A3 Richterswil-Wollerau

Date de l'audit: 25 mai 2007

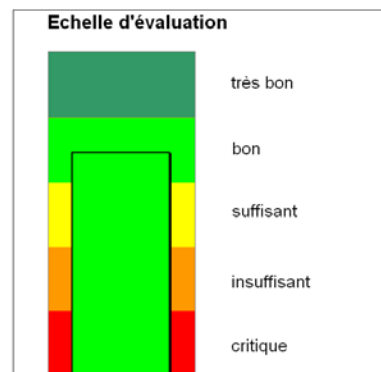
- ✓ Information décrivant la cause et la durée des travaux
- ✓ Réduction appropriée et graduelle des vitesses avant le chantier
- ✓ Flèches de rabattement indiquant clairement les changements de voies dans les zones de basculement du trafic
- ✓ Signalisation bien placée, à intervalles corrects, lisible et compréhensible
- ✓ Bonne perception visuelle du chantier de nuit
- ✓ Zones de basculement du trafic éclairées de nuit, guidage du trafic et équipements de protection équipés de réflecteurs

- ✗ Pas d'information sur la longueur du chantier
- ✗ Parfois, pas d'information prévenant le conducteur des zones de basculement du trafic
- ✗ Dans la direction de Zürich, l'angle de basculement du trafic est parfois trop serré
- ✗ Au début du chantier, zone des travaux non sécurisée

A1 Wettingen-Dietikon

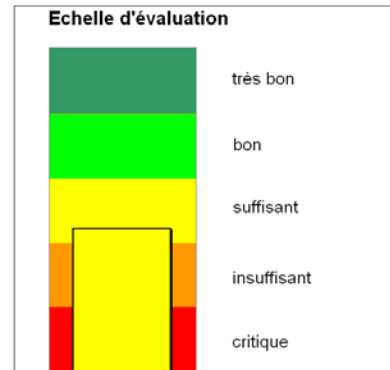
- ✓ Réduction appropriée et graduelle des vitesses avant le chantier
- ✓ Signalisation lisible et compréhensible
- ✓ Rappel de la limitation de vitesse au moins tous les 1'000 mètres et information sur les contrôles de vitesse

- ✓ Agencement du trafic aux sorties et entrées d'autoroute
- ✓ Aires d'arrêt d'urgence équipées de bornes d'appel SOS
- ✓ Zones de basculement du trafic éclairées de nuit, guidage du trafic et équipements de protection équipés de réflecteurs

- ✗ Information sur le chantier n'est pas installée suffisamment tôt
- ✗ Panneau d'information décrivant la cause, la longueur et la durée des travaux situé seulement au milieu de la zone de chantier

- ✗ En direction de Berne, entrée d'autoroute située dans la zone de basculement du trafic
- ✗ Les voies de circulation sont particulièrement étroites
- ✗ Marquages originaux blancs non supprimés

- ✗ Marquage des voies circulables prêtent à confusion
- ✗ Zone des travaux non sécurisée
- ✗ Pas d'indication du kilométrage restant jusqu'à la fin du chantier

A4 Urdorf-Uitikon

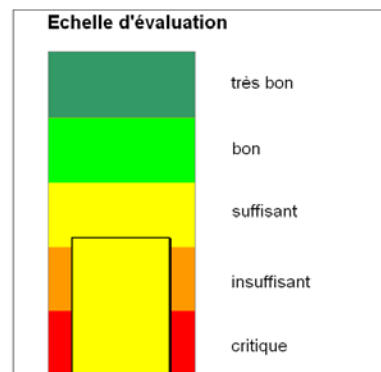
- ✓ Panneau à messages variables informant de la présence du chantier
- ✓ Réduction appropriée et graduelle des vitesses avant le chantier
- ✓ Flèches de rabattement indiquant clairement les changements de voies dans les zones de basculement du trafic
- ✓ Rappel de la limitation de vitesse au moins tous les 1'000 mètres
- ✓ Très bonne largeur des voies de circulation
- ✓ Trafic bidirectionnel séparé par des profilés de protection et de balisage
- ✓ Guidage du trafic et équipements de protection équipés de réflecteurs

- ✗ Dans la direction de Bâle, pas de panneau d'information décrivant la cause, la longueur et la durée des travaux
- ✗ Signalisation tardive indiquant les zones de basculement du trafic
- ✗ Sortie d'autoroute située dans une zone de basculement du trafic
- ✗ Absence de marquage au sol en certains endroits
- ✗ Aucune aire d'arrêt d'urgence
- ✗ Zone des travaux non sécurisée
- ✗ Pas d'indication du kilométrage restant jusqu'à la fin du chantier
- ✗ Zones de basculement du trafic pas éclairées de nuit

A12 Bern Bümpliz-Flamatt

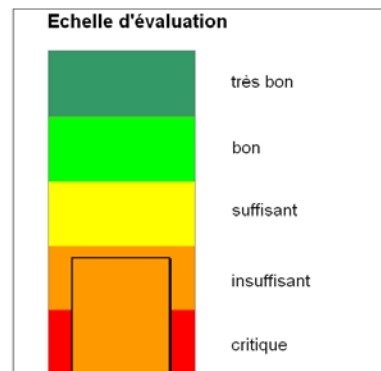
- ✓ Information décrivant la cause et la durée des travaux
 - ✓ Réduction appropriée et graduelle des vitesses avant le chantier
 - ✓ Signalisation bien placée, à intervalles corrects, lisible et compréhensible, rappel de la limitation de vitesse et de l'interdiction de dépasser au moins tous les 1'000 mètres; information sur le renforcement des contrôles de vitesse

- ✓ En direction de Vevey, aires d'arrêt d'urgence équipées de bornes d'appel SOS
 - ✓ Zones de basculement du trafic éclairées de nuit, guidage du trafic et équipements de protection équipés de réflecteurs
-

- ✗ Information sur le chantier n'est pas installée suffisamment tôt
 - ✗ Pas d'information sur la longueur du chantier
 - ✗ Signalisation tardive indiquant les zones de basculement du trafic

- ✗ Sortie d'autoroute située dans une zone de basculement du trafic
 - ✗ Les voies de circulation sont particulièrement étroites
 - ✗ Dans la direction de Vevey, distance insuffisante entre la fin du rabattement sur la voie de droite et le début du chantier

- ✗ Marquages originaux blancs non supprimés, confusion avec le marquage provisoire du chantier
 - ✗ Dans la direction de Berne, pas d'aires d'arrêt d'urgence

- ✗ Dans la direction de Berne, voie de décélération d'une sortie trop courte
 - ✗ A proximité d'une sortie de chantier, zone des travaux non sécurisée

A5 Cornaux - La Neuveville

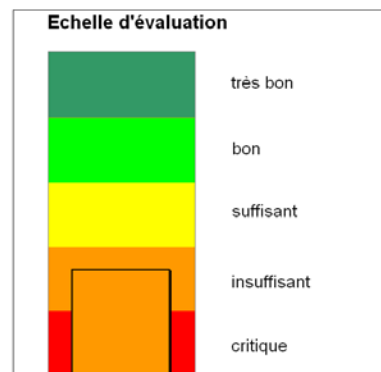
- ✓ Réduction appropriée et graduelle des vitesses avant le chantier
- ✓ Rappel de l'interdiction de dépasser au moins tous les 1'000 mètres
- ✓ Signalisation bien placée, à intervalles corrects, lisible et compréhensible

- ✓ Information sur les contrôles de vitesse
- ✓ Très bonne largeur de la voie en direction d'Yverdon
- ✓ Aires d'arrêt d'urgence ou bandes d'arrêt d'urgence

- ✓ Guidage du trafic et équipements de protection équipés de réflecteurs
- ✗ Pas de panneau d'information décrivant la cause, la longueur et la durée des travaux

- ✗ Signalisation tardive indiquant les zones de basculement du trafic
- ✗ En direction de Soleure, entrée d'autoroute située dans une zone de basculement du trafic

- ✗ L'angle de basculement du trafic est parfois trop serré
- ✗ Signalisation de la limitation de vitesse distante de plus de 1'000 mètres
- ✗ Absence de marquage au sol en certains endroits

- ✗ Trafic bidirectionnel pas complètement séparé par des profilés de balisage
- ✗ Zone des travaux non sécurisée
- ✗ Voies d'accélération et de décélération aux entrées/sorties trop courtes

- ✗ Zones de basculement du trafic pas éclairées de nuit
